Modulo per la presentazione delle osservazioni per i piani/programmi/progetti sottoposti a procedimenti di valutazione ambientale di competenza statale

ID: Codice procedura (ID_VIP/ID_MATTM): 12691

“Progetto di un impianto eolico denominato “Pitigliano” ubicato nei comuni di Pitigliano (GR) e Sorano (GR) costituito da 20 (venti) aerogeneratori di potenza nominale 7,0 MW per un totale di 140,0 MW con relative opere connesse ed infrastrutture indispensabili”

TESTO DELLE OSSERVAZIONI

Immagine 3. Cumulo di una parte di impianti eolici, fotovoltaici e geotermici industriali in progettazione ed esistenti intorno all’eolico industriale “Pitigliano”.

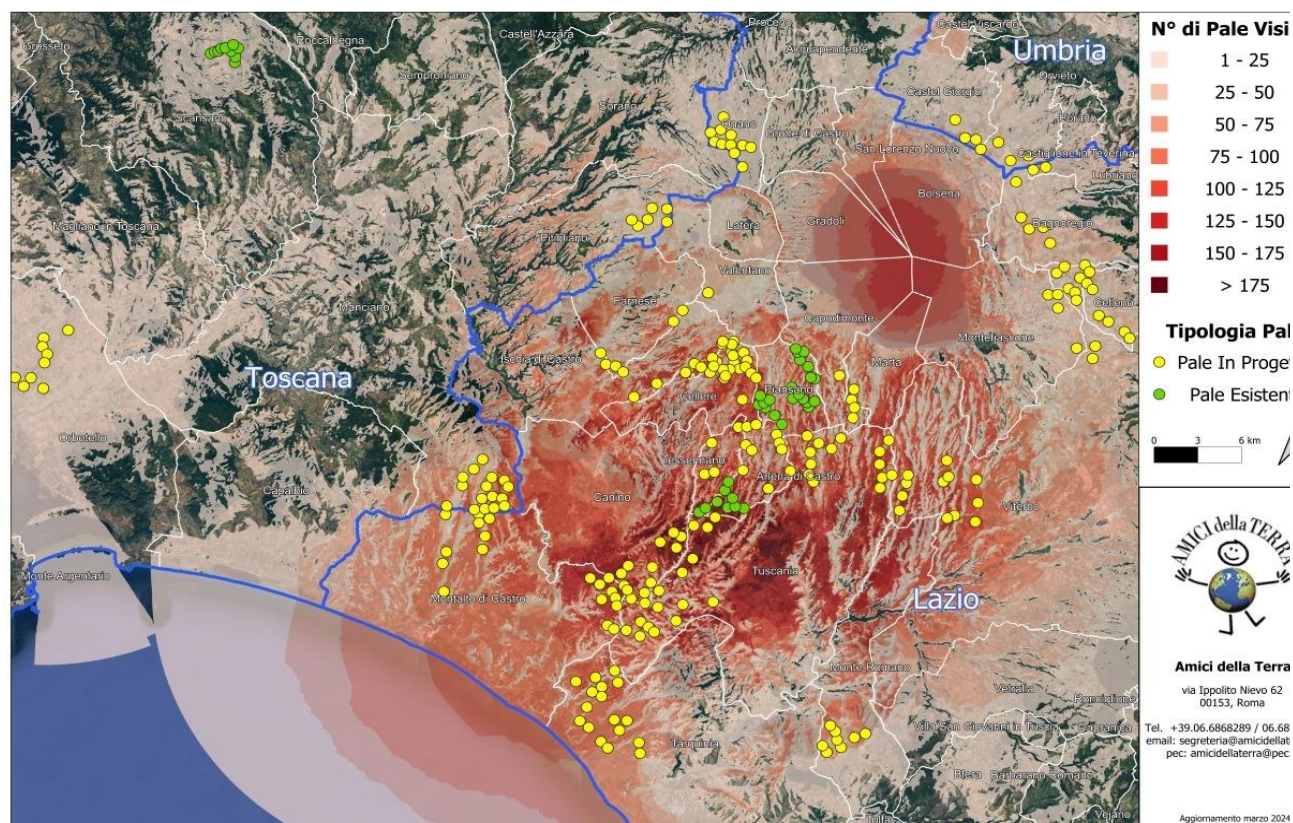
Culturali “*Ambito paesaggistico, geologico e geomorfologico dell’orlo della caldera di Latera ...*” Non vengono nemmeno citati gli impianti eolici in progetto al MASE, il “Rempillo” (6 aerogeneratori) e un altro in verifica amministrativa di 14 aerogeneratori e 72, 6 MW. Ad oggi nei territori di Pitigliano, Sorano e in quello limitrofo potenzialmente potrebbero essere insediati 40 aerogeneratori alti 200 metri e larghi 170. Ma la proponente non cita neanche altri impianti che creerebbero il cumulo e quindi maggiore impatto. Infatti, sul territorio della “Città del Tufo” (Sorano e Pitigliano) impatterebbero anche l’impianto eolico “Montarzo” di Onano con 13 aerogeneratori con le dimensioni ricordate, l’altro eolico industriale nel territorio di Valentano con sette aerogeneratori (stesse dimensioni), gli impianti di Farnese con un minieolico di 3 Torri alte 60 metri già installate in località Poggio del Crognolo e l’impianto eolico industriale “Vallerosa” (7 aerogeneratori alti 200 metri e larghi 158 metri) in procedura VIA presso la Regione Lazio. Inoltre, altri impianti del minieolico già presenti a Valentano, Cellere e Piansano e due progetti eolici industriali con le stesse dimensioni (200 m x 170 m) nel Comune di Ischia di Castro. La valutazione del cumulo non prende neanche in considerazione gli impianti industriali di fotovoltaico e agrivoltaico in progetto a Farnese, Valentano, Ischia di Castro, Cellere. L’impianto geotermico in procedura Via al MASE, progettato nella Caldera di Latera. Quindi è stata effettuata una valutazione del potenziale impatto cumulativo non veritiera a dispetto di quanto affermato dalla proponente che sostiene di aver preso in considerazione uno spazio di 10 km intorno al suo impianto per gli impatti che si creerebbero.

Riguardo al cumulo degli impianti FER, le mappe prodotte dalla proponente riguardano, come già evidenziato, soltanto una parte molto piccola degli impianti FER dell'area intermedia e vasta e in particolare di quelli eolici che contribuiscono a creare un notevole cumulo e la saturazione del territorio tosco laziale. Riguardo al cumulo dei soli impianti eolici si riporta la mappa dell'intervisibilità degli impianti eolici elaborata dall'Associazione nazionale “Amici della Terra”.

IMMAGINE n. 2 Impianto eolico industriale “Pitigliano” e distanze aerogeneratori dai Vincoli della Conca del Lago di Mezzano...

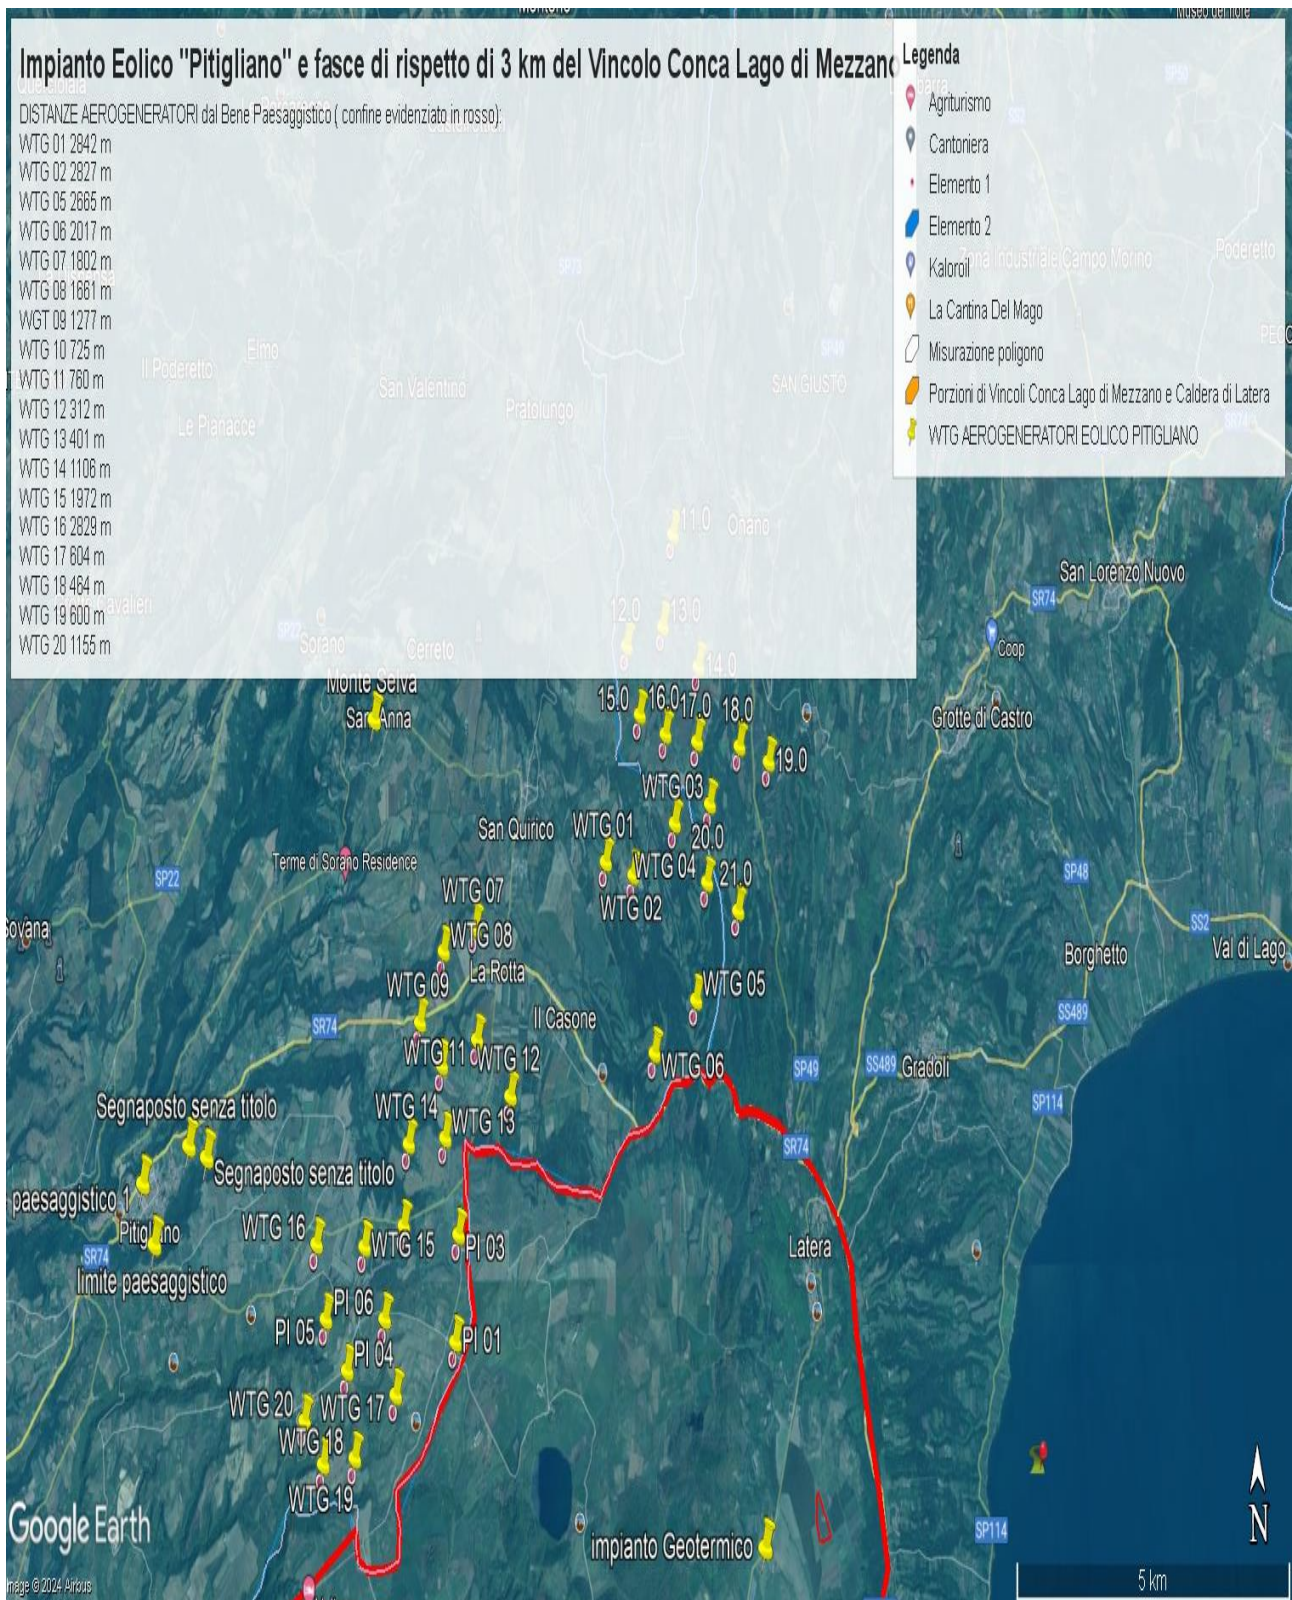
Si ricorda inoltre che il Vincolo dell'Orlo della Caldera di Latera ha cucito insieme i due vincoli enunciati e già esistenti della Conca del Lago di Bolsena (D.M. 24.10.1960 e D.M. 22.05.1985) e la Conca del lago di Mezzano e territorio circostante (DM 22.05.1976 "Conca del Lago di Mezzano e territorio circostante" e DM 22.05.1984 "Selva del Lamone") testimoniando, se ce ne fosse stato ancora bisogno, il notevole pregio paesaggistico di tutta l'area. Pregio paesaggistico arricchito dal valore naturalistico della confinante Riserva Naturale regionale "Selva del Lamone" con la sua Area Contigua e i vari siti Natura 2000 e le due aree di importanza internazionale per gli uccelli, IBA 099 Lago di Bolsena e la 012 Selva del Lamone. Inoltre, si segnala anche l'impatto sulle tradizioni agroalimentari con la zona DOC vino bianco di Pitigliano, del Pecorino Toscano DOP, dell'olio extravergine di oliva DOP Canino, la Lenticchia di Onano, il vino "Aleatico" e il fagiolo del Purgatorio di Gradoli e altri pregiati prodotti tipici locali del Biodistretto del Lago di Bolsena che comprende anche i Comuni laziali interessati dall'impianto industriale.

IMMAGINE n. 3 Impianto eolico industriale “Pitigliano” e distanze aerogeneratori dai Vincolo “Orlo della Caldera di Latera.

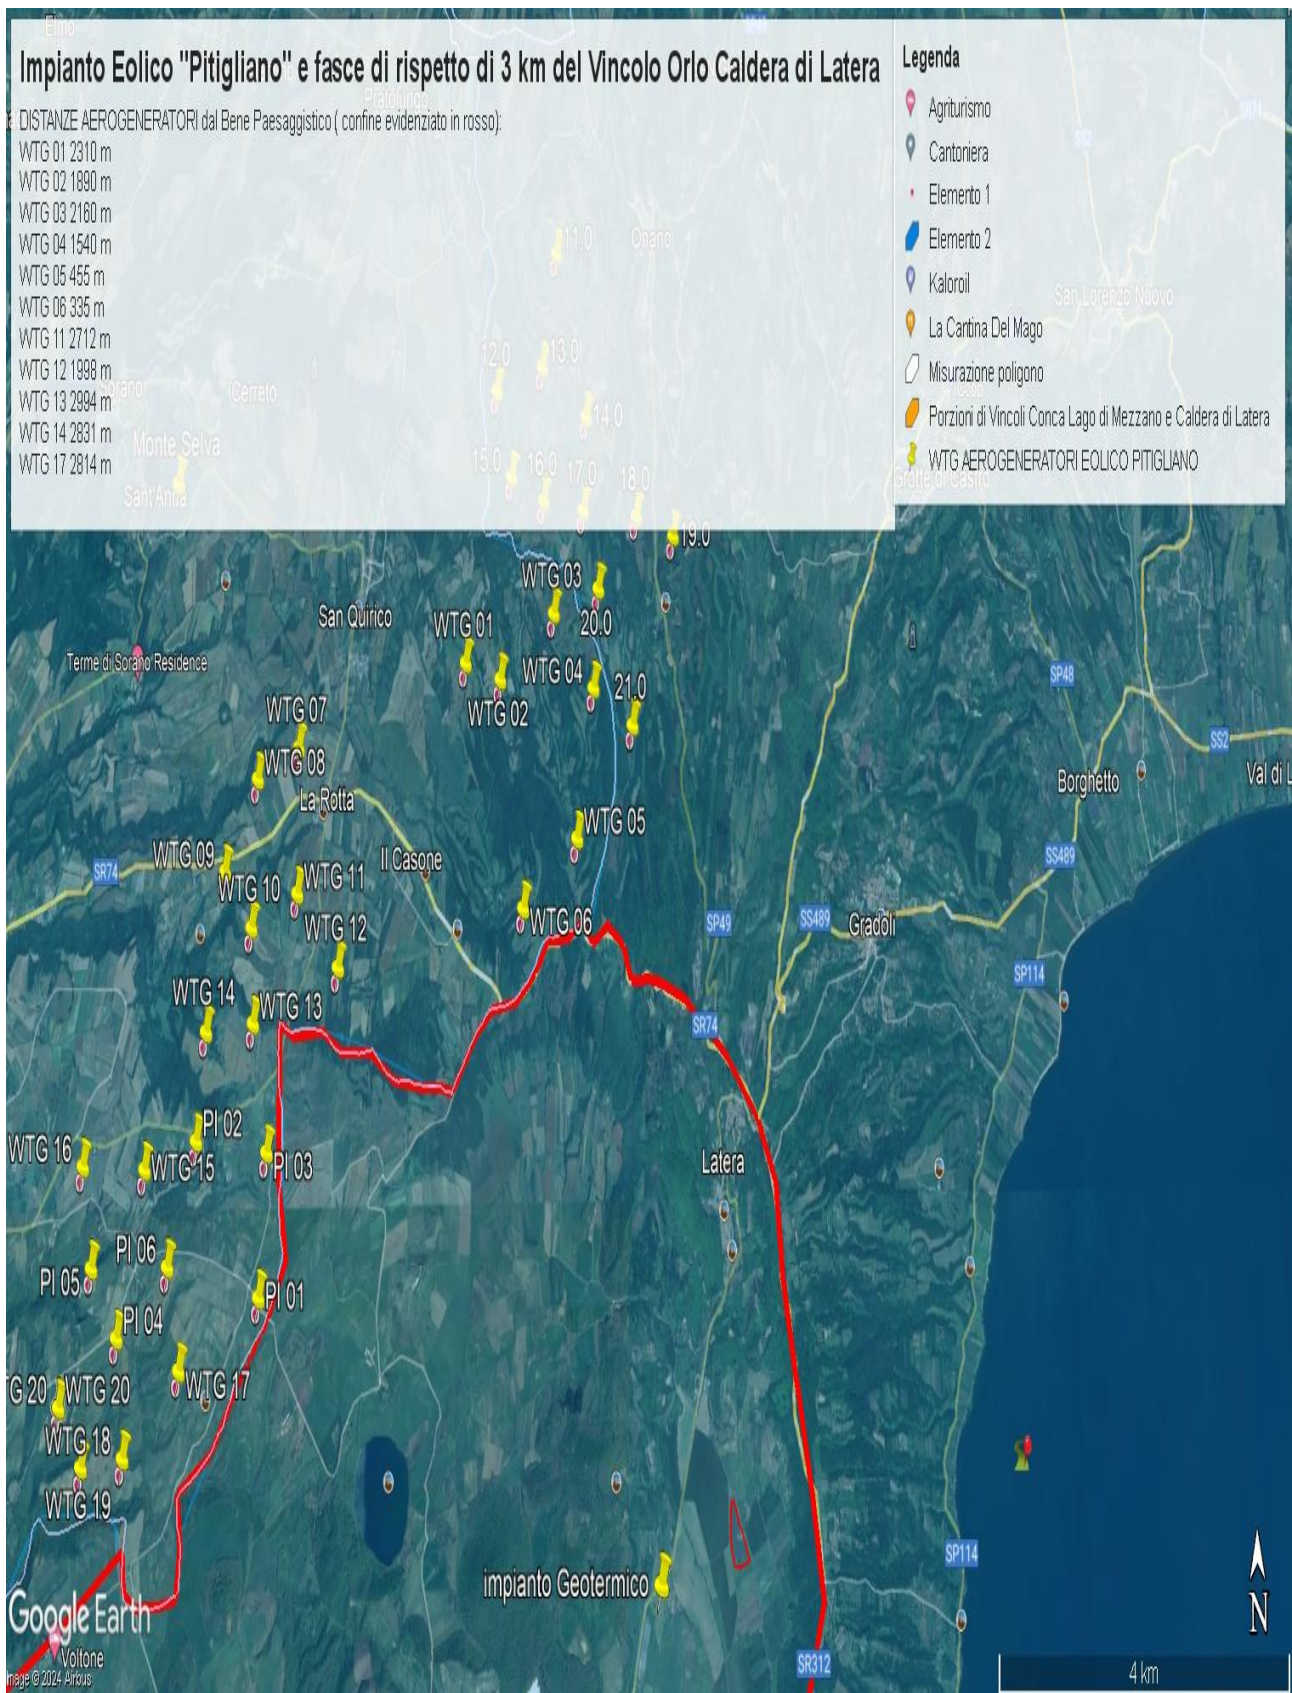
Concludendo, si evidenzia ancora che la proponente non effettuando la procedura prevista dalla Parte III delle Linee Guida nazionali ha ignorato un vincolo paesaggistico di notevole interesse pubblico istituito con un provvedimento del Segretariato regionale del Ministero della Cultura per il Lazio che ha emanato il Decreto di dichiarazione di notevole interesse pubblico n. 22 del 15.02.2024 ai sensi e per gli effetti dell'art. 136, co. 1, lett. c) e d) del decreto legislativo 22 gennaio 2004, n. 42, "Ambito paesaggistico, geologico e geomorfologico dell'orlo della caldera di

Come è illustrato nell'immagine si ribadisce che l'impianto industriale "Pitigliano" ricade completamente all'interno delle fasce di rispetto dei due vincoli di notevole

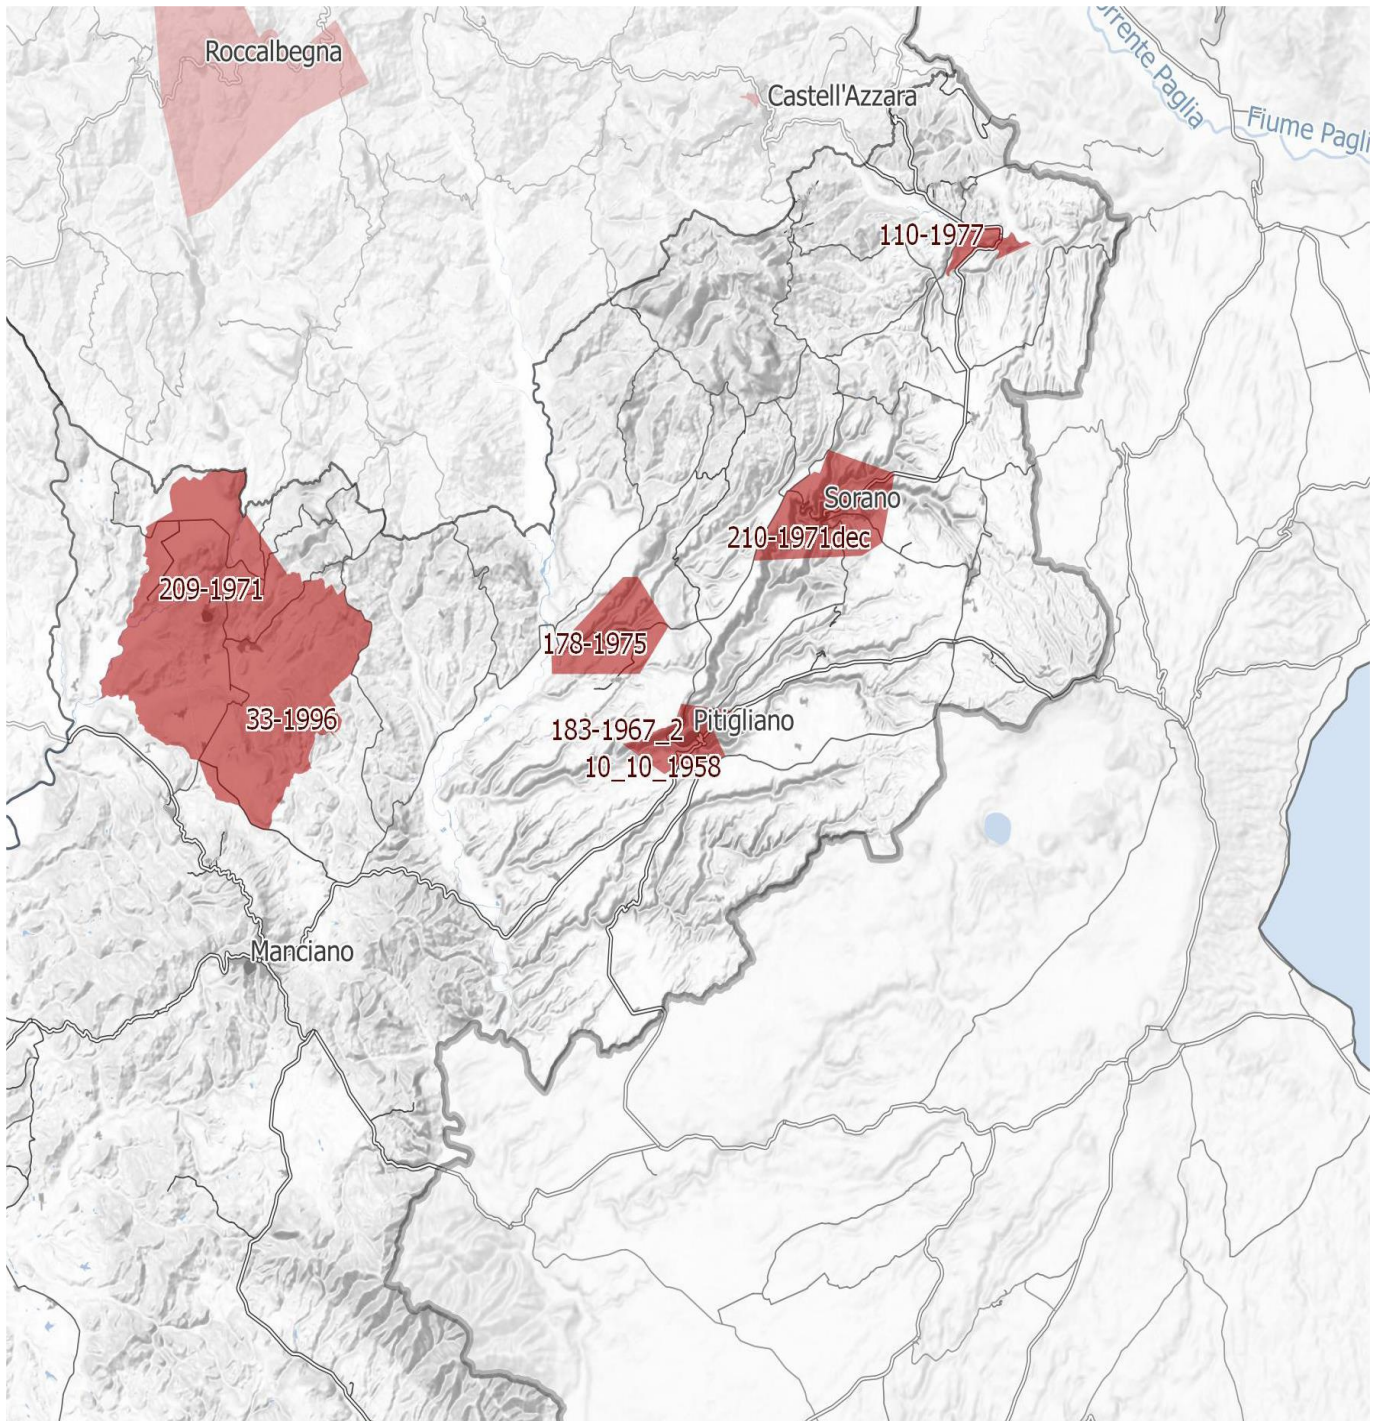
Inoltre, come sostiene la Proponente parte dell'impianto si verrebbe a trovare a 3,5 km dal centro abitato di Sorano. Infatti, tre degli aerogeneratori WTG 08, 09, 10 sono addirittura all'interno delle fasce di rispetto dei 3 km del suo vincolo paesaggistico di notevole interesse pubblico ex art 136 del CBC. Si evidenzia che così si crea

IMMAGINE n. 4 Si evidenzia che i tre aerogeneratori WTG 07, WTG 08 e WTG 09 impattano con il vincolo paesaggistico di notevole interesse pubblico del Centro Storico di Sorano. Il WTG 07 si troverebbe a 2828 m, WTG 08 2504 e WTG 09 2990. Il cavidotto dell'impianto invece impatta in buona parte del Vincolo paesaggistico ex art. 136 del CBC del Centro Storico di Pitigliano.

IMMAGINE n 5. Mappa eolici elaborata dall'Associazione Amici della Terra. La mappa evidenzia il cumulo degli impianti tra Lazio e Toscana.

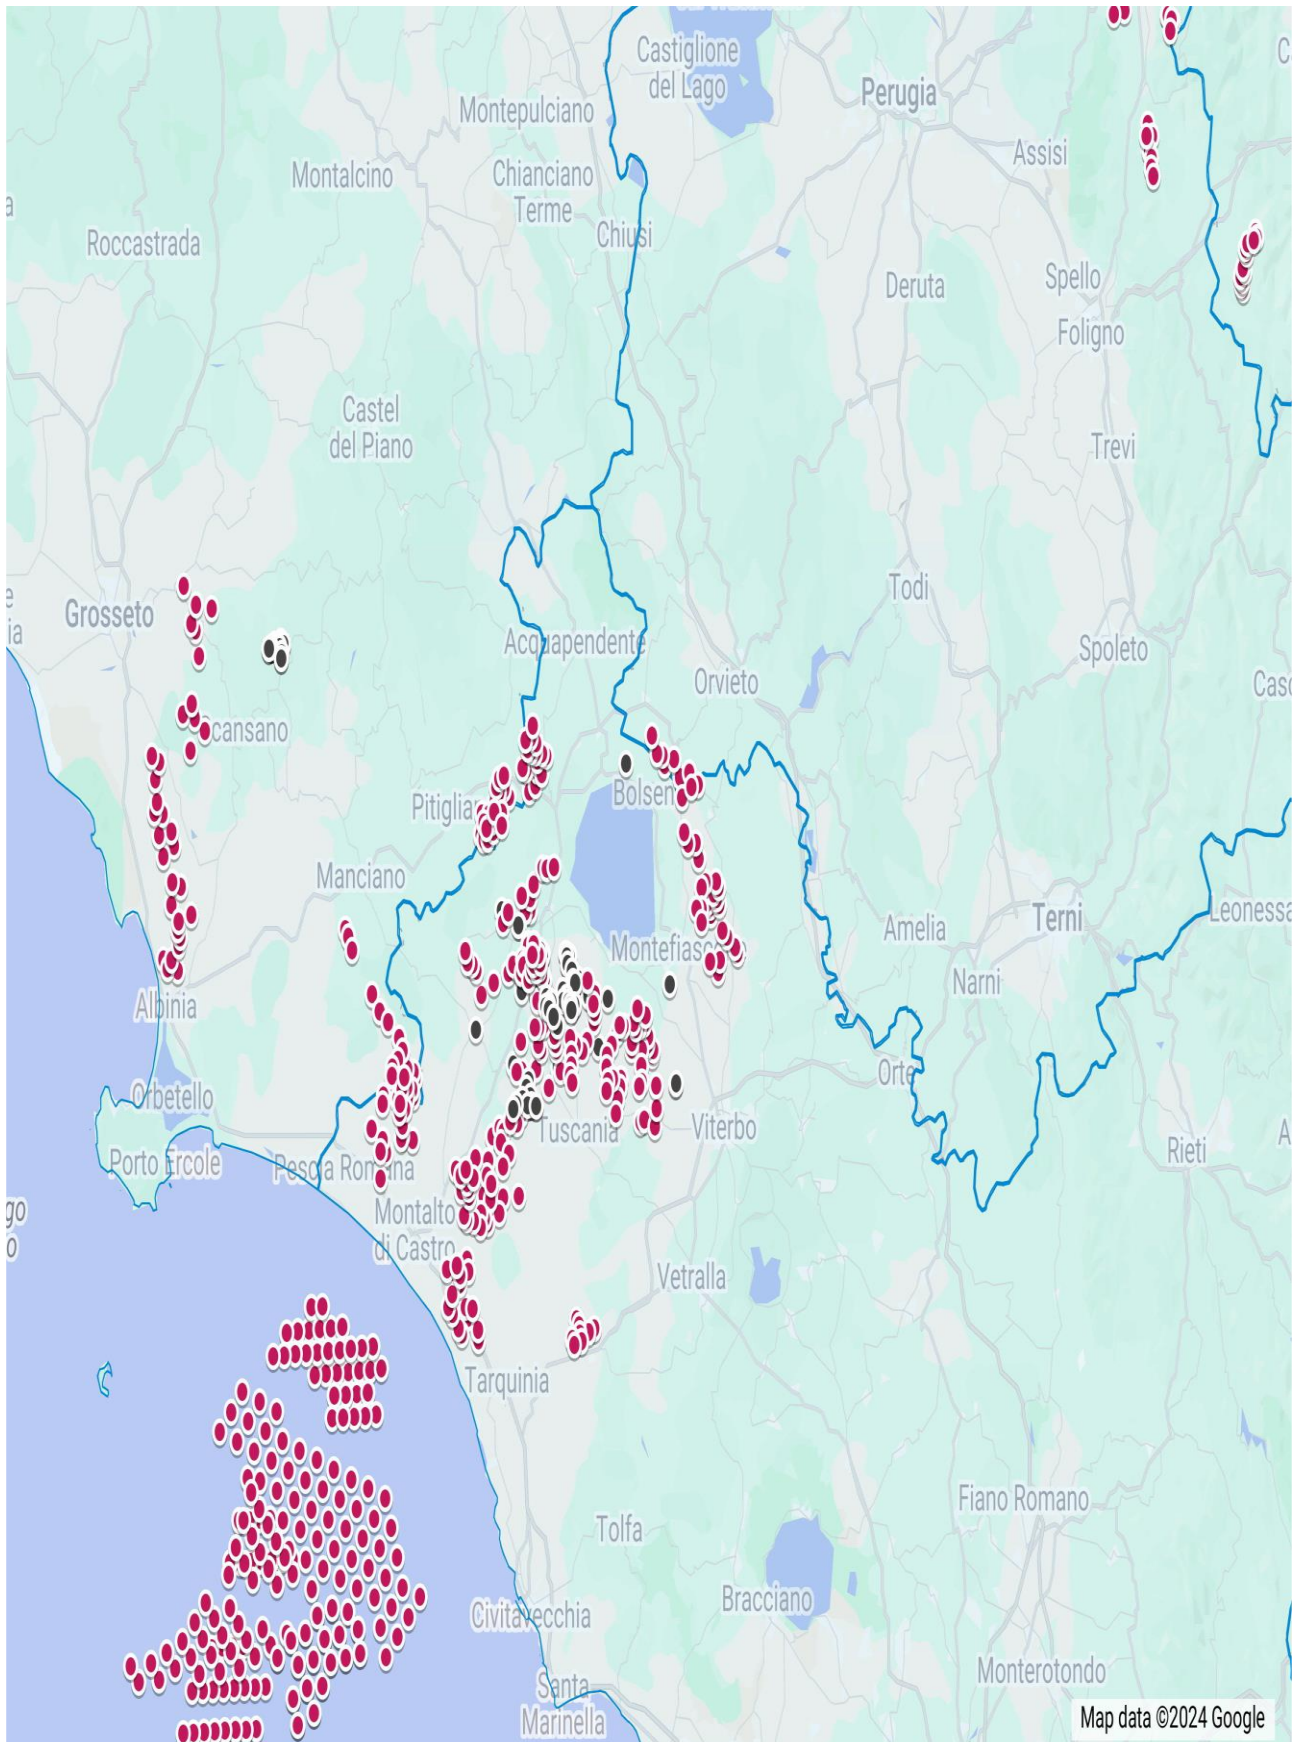
Gli aerogeneratori dell'impianto eolico “Pitigliano” si verrebbe a trovare da poche centinaia di metri dalle “pale” dell'eolico “Rempillo” ai due chilometri dell'impianto “Montarzo” di Onano senza contare la presunta vicinanza con gli altri 14 aerogenera-
